**Demande d'autorisation d'exploitation d'une carrière de sables et
graviers**

Communes de SAINT-SEVER / TOULOUZETTE (40)

Société CARRIERES LAFITTE

Mémoire en réponse au Commissaire Enquêteur (02/03/18)

SAINT-SEVER / TOULOUZETTE (40) MESURES HABITATION PATY ROSE

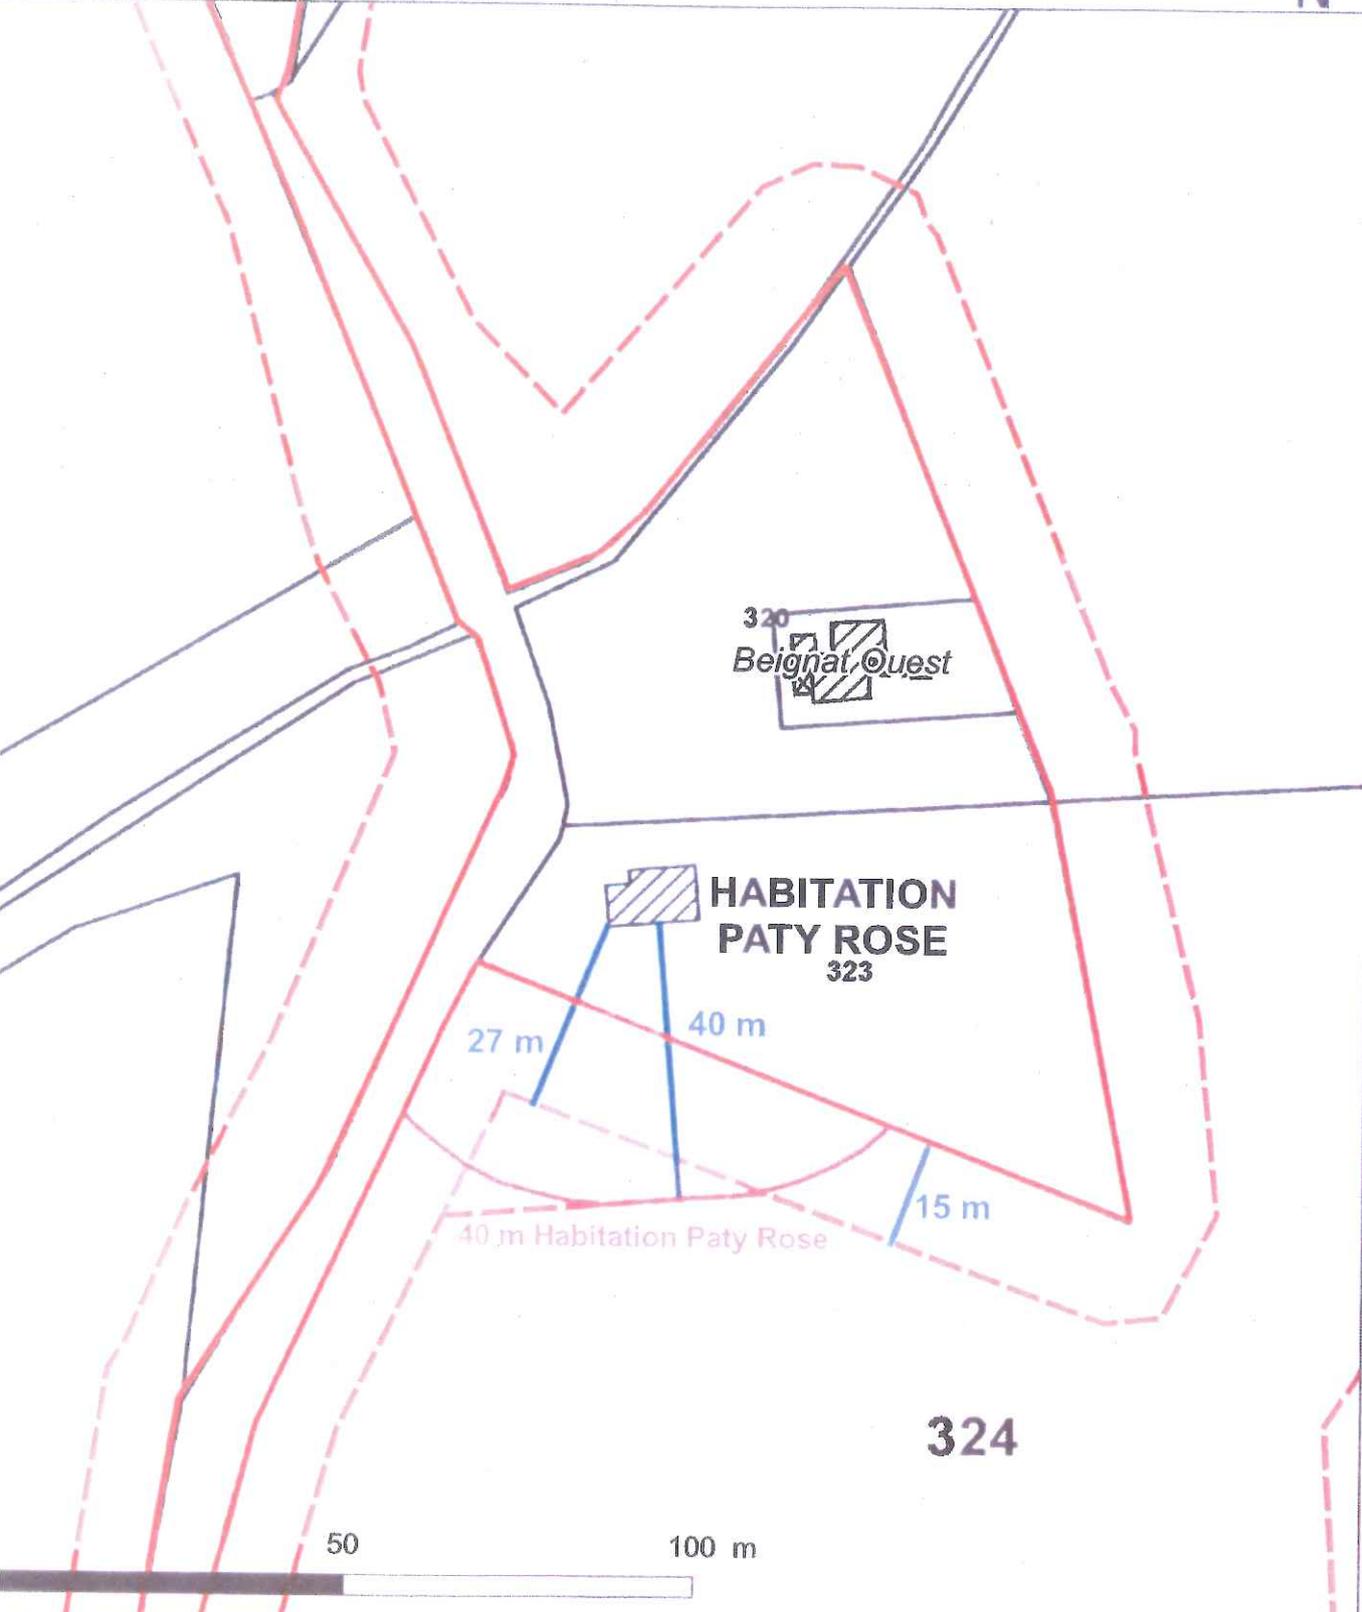
- Let 2 - Le commissaire enquêteur attire l'attention sur la situation de M. GAYON Jérémie et de Mme ROBERT Anaïs habitant Paty Rose qui ont acheté leur maison il y a quelques années sans qu'aucun des intervenants dans la vente ne les ait informés du zonage des terrains aux alentours et donc du projet d'extension de la carrière qu'ils découvrent tout récemment.

Lorsque la société des CARRIERES LAFITTE a été récemment tenue informée de la situation des nouveaux propriétaires de l'habitation dite de Paty Rose vis-à-vis de sa non connaissance du projet de renouvellement et d'extension de leur carrière, la société a convenu, en coordination avec les services de la Mairie de SAINT-SEVER et avec les nouveaux propriétaires, différents arrangements, de manière à réduire les effets prévisionnels attendus lorsque l'exploitation se rapprochera de cette habitation.

L'ensemble des partis a convenu les éléments suivants :

- le recul de 15 m des limites de l'extraction vis-à-vis de l'emprise, correspondant à bordure Sud de la parcelle 323, soit 27 m au plus près de la façade Sud du corps de bâtiment, sera augmenté pour être porté à 40 m par rapport à la façade Sud,
- les travaux d'extraction et de remise en état sur la parcelle 324, à proximité de l'habitation dite Paty Rose, seront réalisés en période hivernale entre octobre et fin mars.
